KZP-271-PN-17/2023

Dostawa, montaż i uruchomienie Instalacji Waloryzacji Żużla w Zakładzie Termicznego Przekształcania Odpadów w Krakowie- zamówienie powtórzone

WYJAŚNIENIE TREŚCI SPECYFIKACJI WARUNKÓW ZAMÓWIENIA

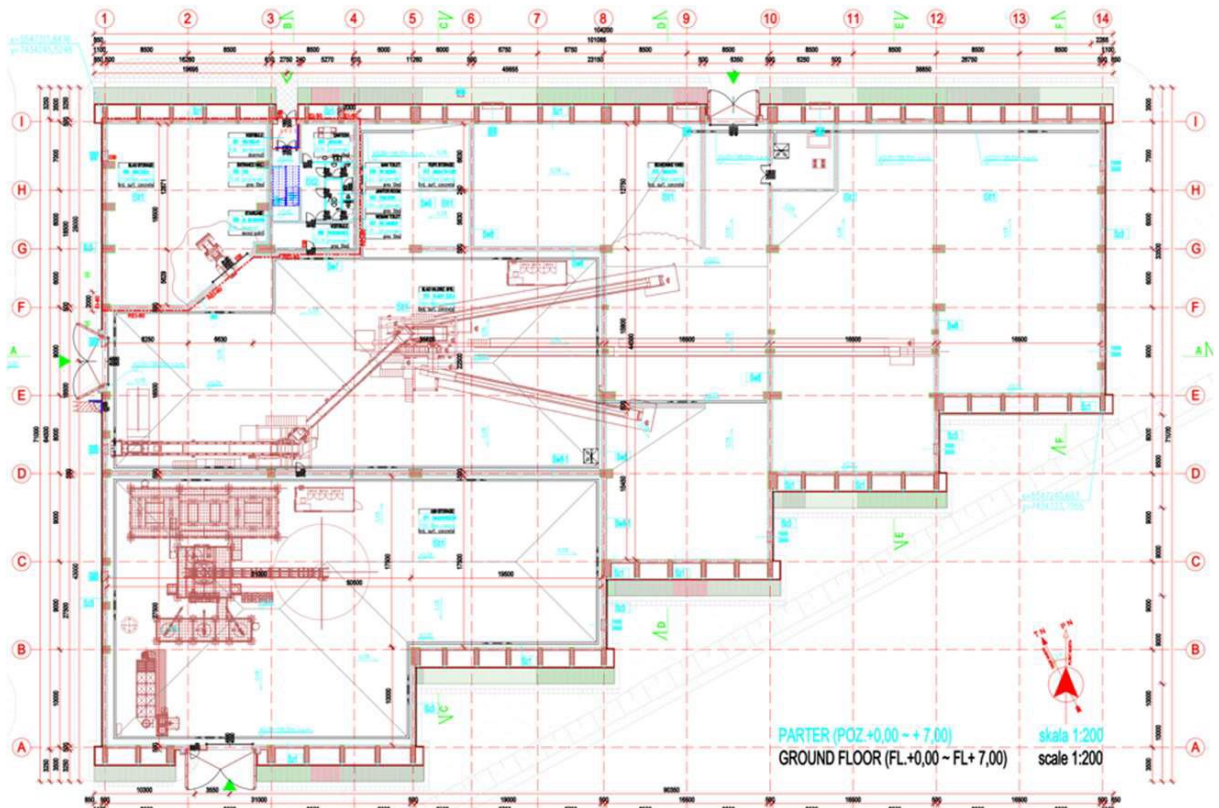
Czy Wykonawca prawidłowo odczytuje intencje i wymagania określone w treści OPZ, że ładowarki kołowe będą wykorzystywane w celu dostarczenia żużla z bunkra do stacji nadawczej nowej instalacji WWŻ oraz będą odbierały żużel po przetworzeniu z jednej pryzmy i będą kierować do poszczególnych obszarów jego dojrzewania?

Zamawiający wydłuża dozwolony pojedynczy przejazd ładowarki kołowej do 50 m.

Dodatkowo ładowarka kołowa może zostać przeznaczona do następujących czynności:

- transport żużla z bunkra do strefy wstępnego sezonowania;
- transport żużla ze strefy wstępnego sezonowania do leja zasypowego stacji nadawczej;
- równomiernego rozprowadzania żużla z pryzm dla każdej frakcji granulometrycznej po strefie właściwego sezonowania;
- załadunku żużla do pojazdów kołowych po procesie sezonowania właściwego.

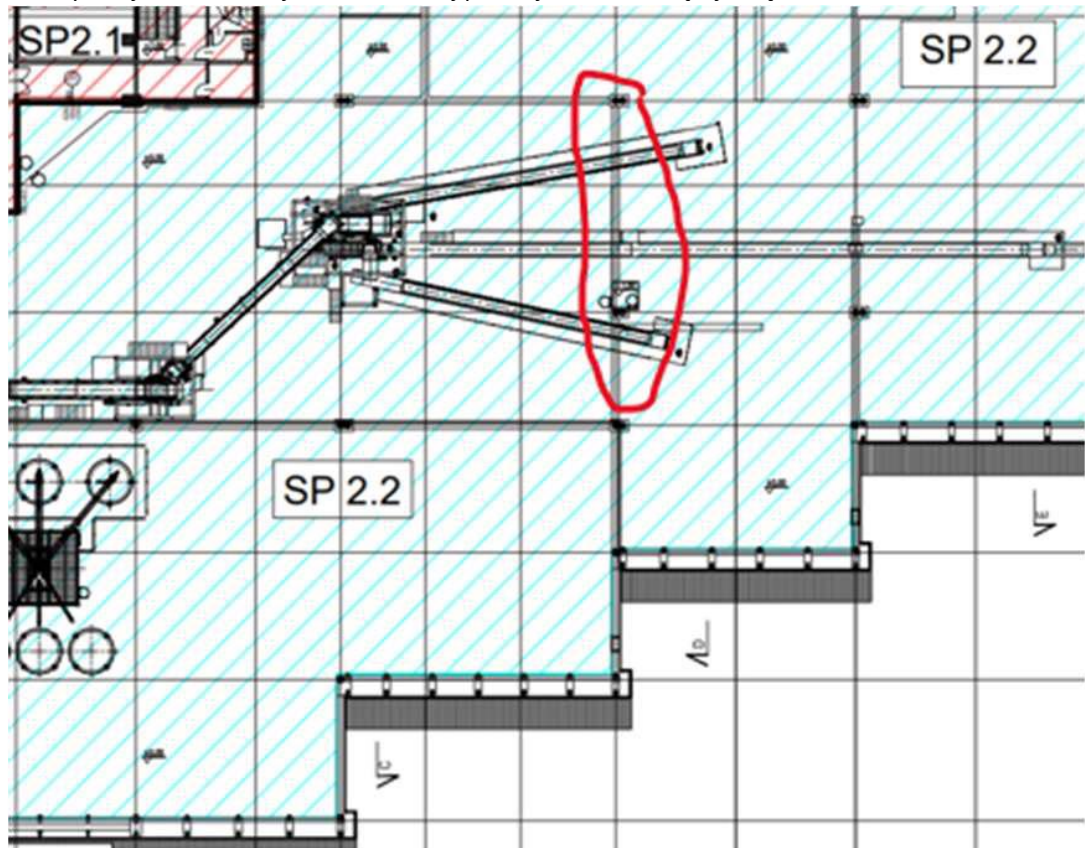
Na str. 91 Zamawiający wymaga zastosowania zbieraka pługowego. Natomiast na str. 89 Zamawiający dopuszcza zastosowanie zgarniacza diagonalnego. Prosimy o potwierdzenie, że dobór odpowiedniego zgarniacza dla każdego z przenośników (pługowego lub diagonalnego) należy do wykonawcy.

Zamawiający umożliwi Wykonawcy dobranie odpowiednich zgarniaczy na przenośnikach pod warunkiem zachowania ich funkcjonalności oraz przy spełnieniu pozostałych wymagań opisanych w Dokumentacji Przetargowej.
